リコール届出一覧表

リコール届出日:令和 04 年 11 月 22 日

リコール届出番号	外-3515	リコール開始日	令和 04 年 11 月 22 日
届出者の氏名又は名称	Stellantis ジャパン株式会社 代表取締役社長 ポンタス ヘグストロム	製作国 : フランス共和国 製作者名 : Automobiles PEUGEOT 問い合わせ先 : 専用フリーダイヤル : TEL:0120-840-240 製作国 : フランス共和国 製作者名 : DS Automobiles 問い合わせ先 : 専用フリーダイヤル : TEL:0120-92-6813 ホームページ : https://www.stellantis.jp	
不具合の部位(部品名)	① 原動機(エンジンコントロールユニット) ② 動力伝達装置(リアドライブシャフト固定ナット)		
基準不適合状態にあると認める構造、装置又は性能の状況及びその原因	エンジンコントロールユニットのソフトウェア及びリアドライブシャフト固定ナットの締付トルクが不適切なため、特定の走行条件下で開発時の想定を上回るねじり応力がリアドライブシャフトに発生し、リアドライブシャフトが破断するおそれがある。このため、異音の発生とともに警告灯が点灯するおそれがある。		
改善措置の内容	全車両、 ①エンジンコントロールユニットのソフトウェアを対策プログラムに書き換える。 ②リアドライブシャフト固定ナットを新品に交換し、規定トルク値で締め付ける。		
不具合件数	2 件	事故の有無	なし
発見の動機	本国からの情報による。		
自動車使用者及び自動車特定整備事業者に周知させるための措置	・使用者:ダイレクト メール等で通知する。 ・自動車特定整備事業者:日整連発行の機関誌に掲載する。 ・弊社ホームページに掲載する。

改善箇所説明図

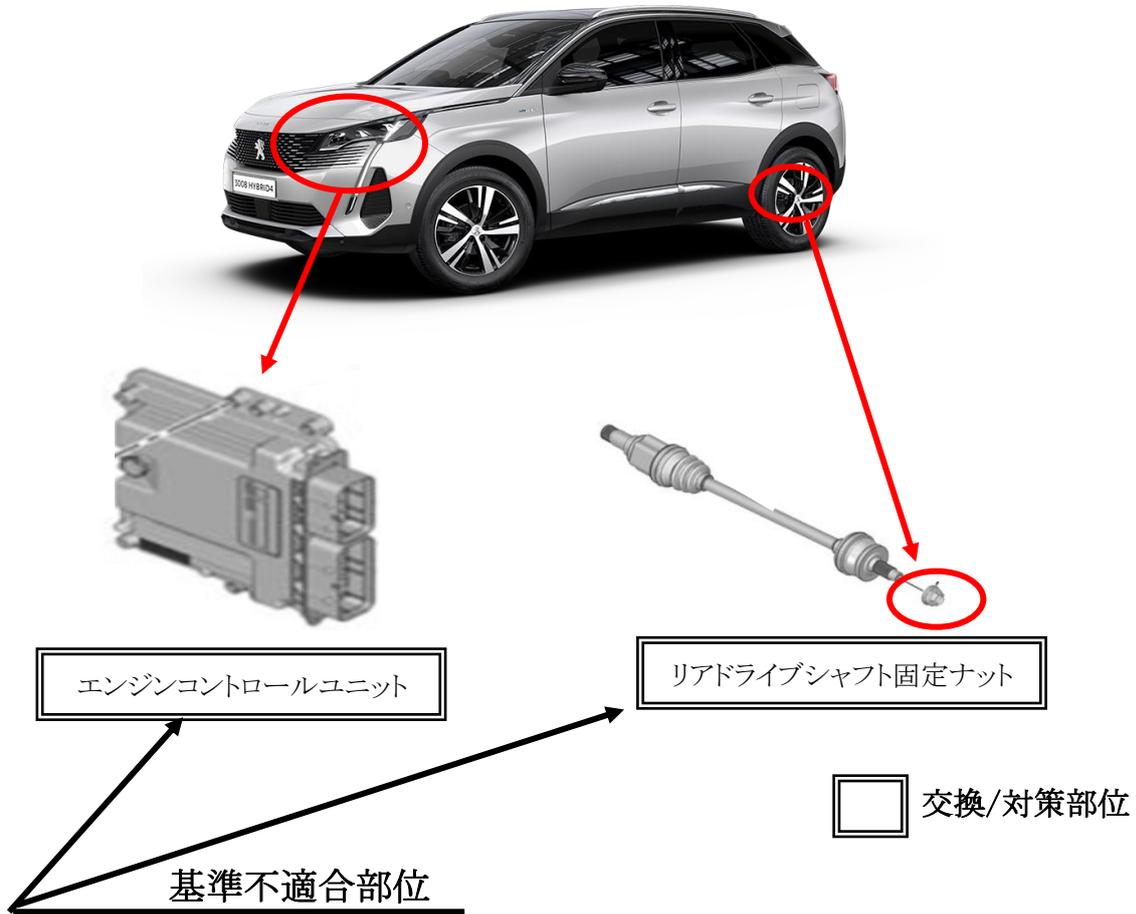
エンジンコントロールユニットのソフトウェア及びリアドライブシャフト固定ナットの締めトルクが不適切なため、特定の走行条件下で開発時の想定を上回るねじり応力がリアドライブシャフトに発生し、リアドライブシャフトが破断するおそれがある。このため、異音の発生とともに警告灯が点灯するおそれがある。

- ① エンジンコントロールユニットのソフトウェアを対策プログラムに書き換える。
- ② リアドライブシャフト固定ナットを新品に交換し、規定トルク値で締め付ける。

識別：車台番号打刻の上段左側に白色のペイントを塗る。
